CERTIFICADO DE INCORPORACION AL REGISTRO DE SCNT DEL MVOT (CIR)	<p>El Certificado de Incorporación al Registro es el documento que acredita la inscripción del SCNT en el Registro a cargo del MVOT.</p> <p>La expedición del CIR por parte del MVOT no implica la asunción de ningún tipo de responsabilidad respecto de las características técnicas, ni de ejecución del SCNT.</p> <p>El titular del CIR afirma y documenta mediante Declaración Jurada, el cumplimiento de los Estándares de desempeño y requisitos para la vivienda de interés social del MVOT.</p> <p>La utilización de un sistema, objeto de un CIR, requiere el conocimiento del Documento en forma íntegra y de los reglamentos CIR y Ejecución del CIR. El Titular y los interesados (proyectistas, Permisarios, etc.), serán responsables del seguimiento de las pautas en él contenidas para que su utilización sea acorde con los resultados esperados.</p> <p>El CIR es válido para las características del producto presentado, siempre que se sigan las condiciones de utilización propuestas por el Titular, así como las Condiciones de Otorgamiento. El apartamiento de las condiciones del Documento invalida la totalidad del Documento.</p>

Tipo y valide

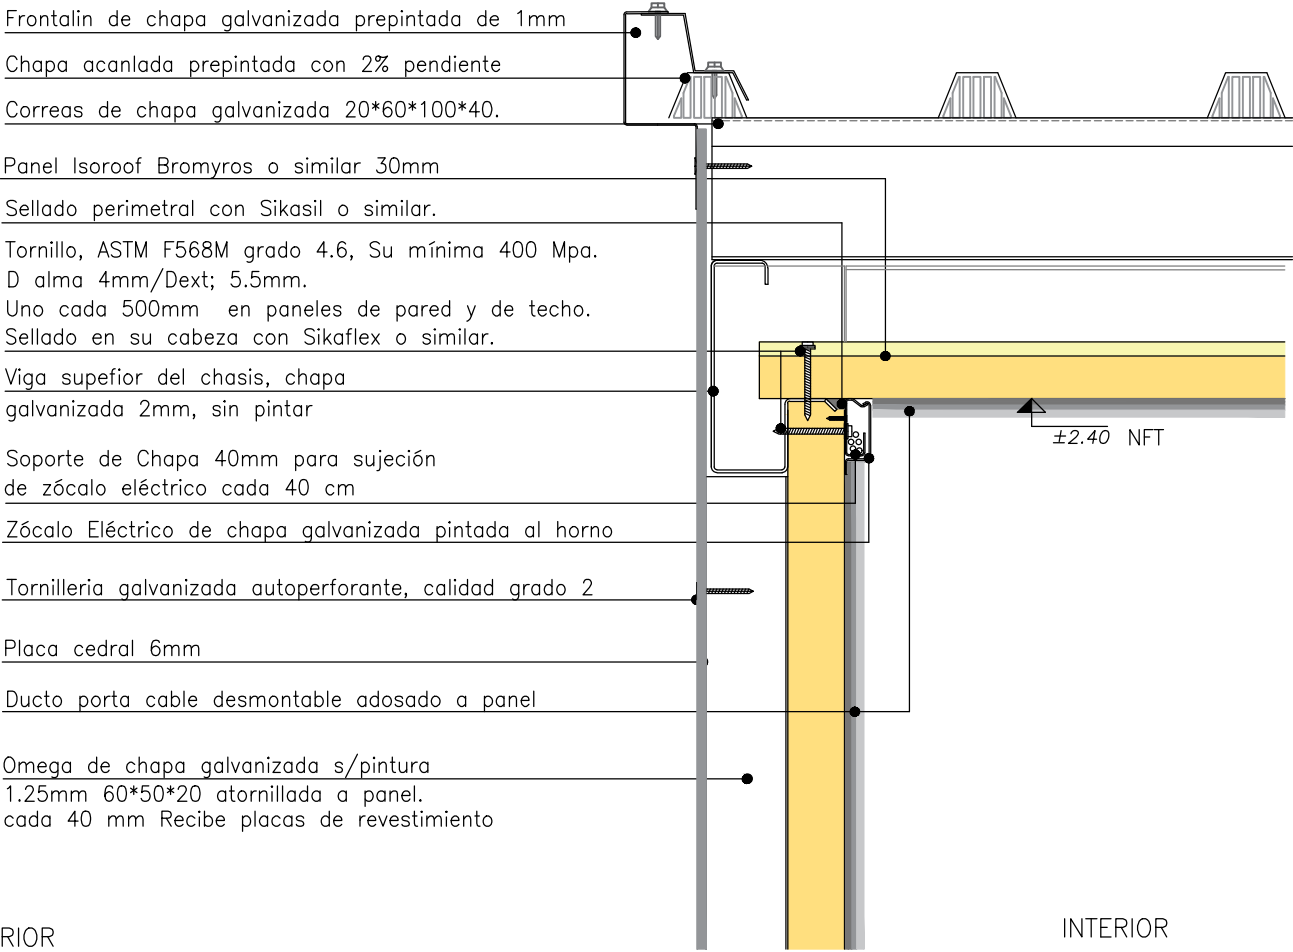
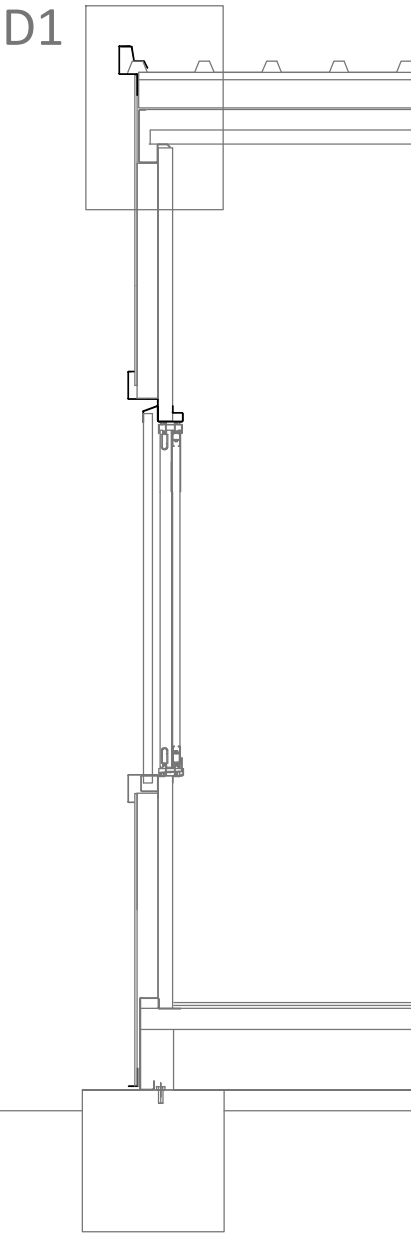
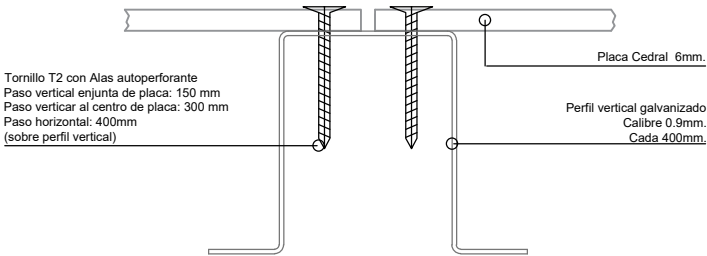
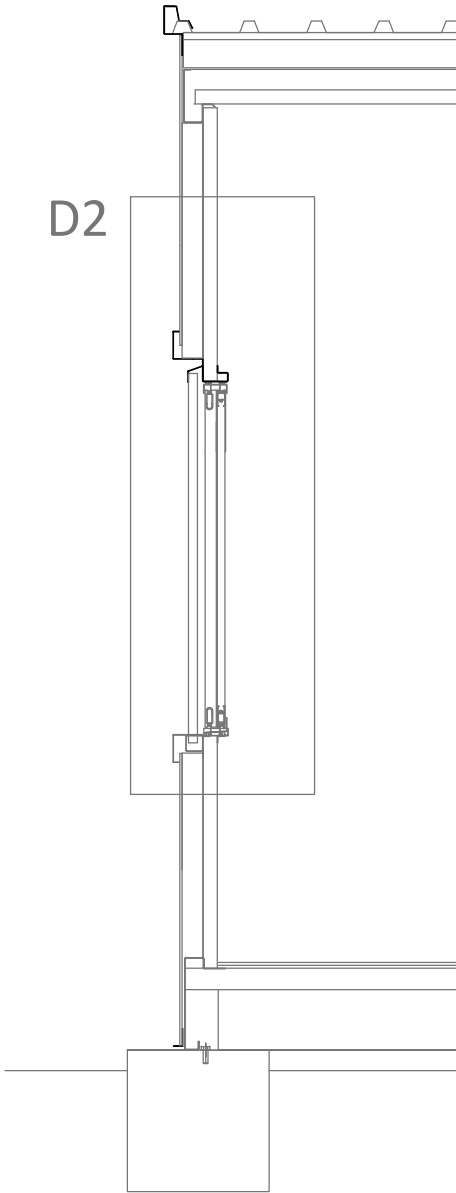
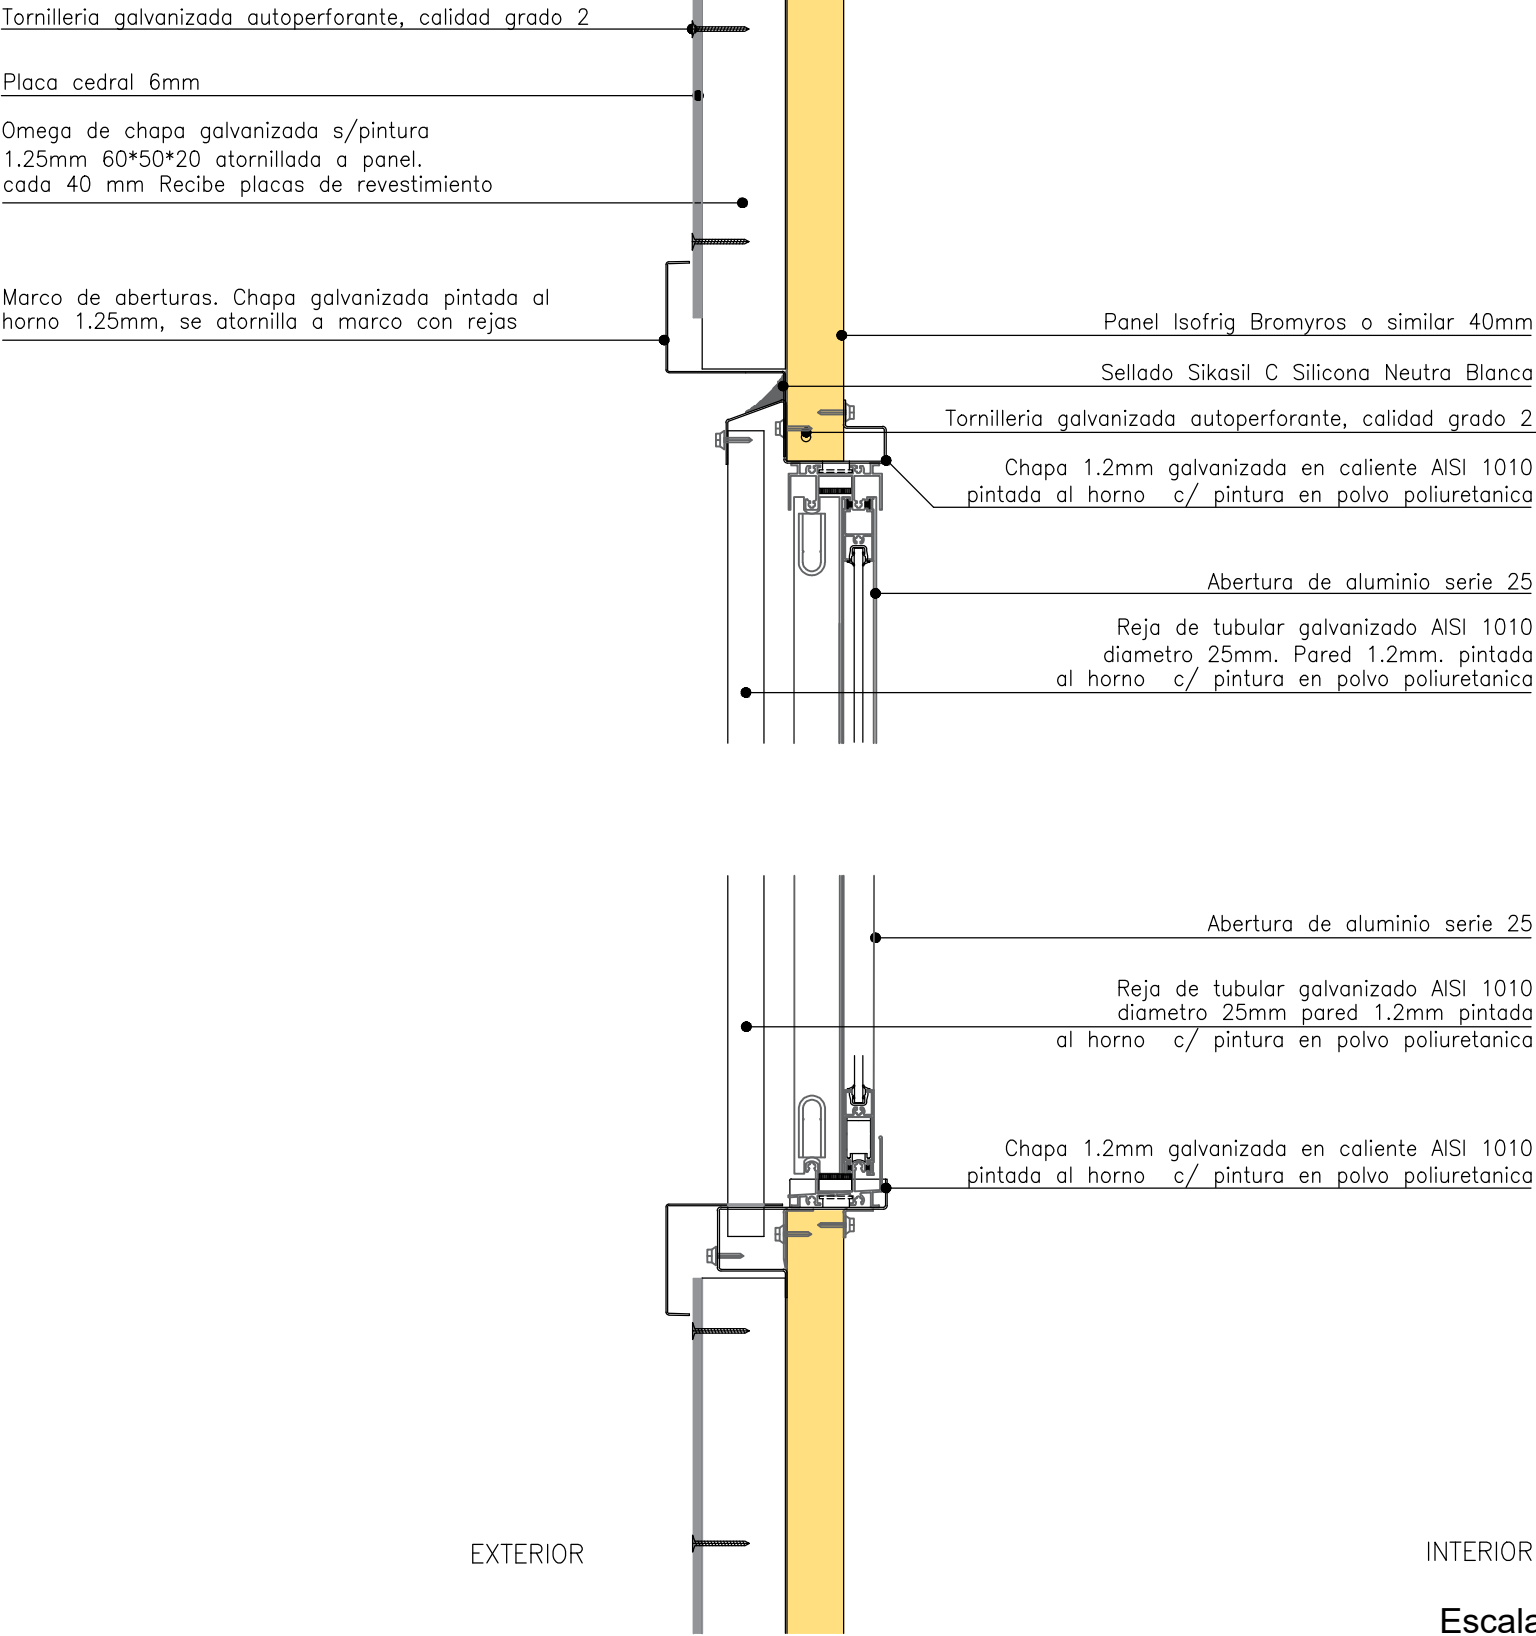
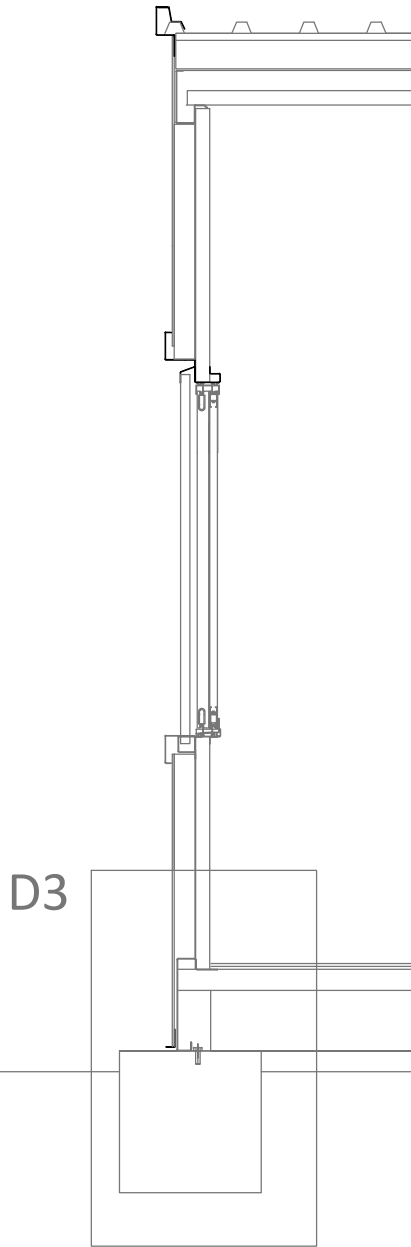
Se solicita por medio de la siguiente nota una variante para terminación exterior del CIR Volfer SMPiR en conjunto con la renovación del CIR SMPiR vigente. La terminación del sistema aprobado es chapa galvanizada, siendo la misma una terminación que no aporta al desempeño del sistema estructural. La variante propuesta es una placa Cedral, se envía adjunto documentación con especificaciones del producto, detalles de sujeción de esta incorporada al sistema y fotos de las viviendas ya construidas con esta variante. Se mantiene la estructura y la cámara ventilada, siendo esta nueva terminación un material con más masa por metro cuadrado que la opción con chapa galvanizada lo que beneficia al sistema en el acondicionamiento acústico. En cuanto al desempeño térmico al tratarse de una fachada ventilada, ambas soluciones tienen un comportamiento similar. Por lo antes mencionado entendemos que no es necesario la verificación de los estándares del sistema, ni de desempeño de la terminación propuesta.
